Keuringsverslag van een elektrische laagspanning- en zeer lage spanningsinstallatie

NIET CONFORM

Straatnaam Fresiastraat
Huisnummer 38
Busnummer
Postcode 9280
Gemeente LEBBEKE
Land België

Controlebezoek van een oude huishoudelijke elektrische installatie van een wooneenheid bij verkoop op vraag van de verkoper volgens (KB 08/09/2019) - AREI Boek 1- 8.4.2. en 8.2.1. en 4.2.4.3.

Afbeelding schakel- en verdeelbord:

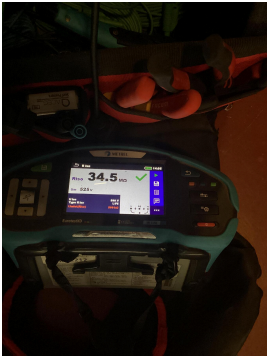
- I5.01 De aanduiding van de stroomkringen en/of apparatuur, aansluitklemmen, enz dient aangebracht of vervolledigd te worden. (Boek 1 Onderafdeling 3.1.3.1. en 3.1.3.3.A. en 5.1.6.1)

- I5.06 De deur en/of afschermplaat van het schakelbord dient (terug)geplaatst te worden. Aanraking van onder spanning staande delen mogelijk. (Boek 1 Afdeling 5.1.4. en 5.3.5.1.A. en 4.2.2.3.)

- I5.08 Beschadigd en gebroken materiaal dient vervangen of hersteld te worden. De beschermingsgraad van het verdeelbord tegen rechtstreekse aanraking is onvoldoende. (niet tenminste IPXX-B) (Boek 1 Onderafdeling 4.2.2.3.)

- I5.10 De genaakbare, naakte onder spanning staande delen zijn onvoldoende afgeschermd. (Boek 1 Afdeling 5.1.4. en 4.2.2.3.)
- I5.11 Niet gebruikte invoeringen van het verdeelbord zijn niet correct of onvoldoende afgedicht. (Boek 1 Afdeling 5.1.4. en 4.2.2.3.)

- I7.01 De smeltzekeringhouders of houders van kleine vermogensschakelaars met pennen met een sectie kleiner dan 10mm² zijn niet voorzien van kalibreerelementen. (Boek 1 Onderafdeling 5.3.5.5.A.)
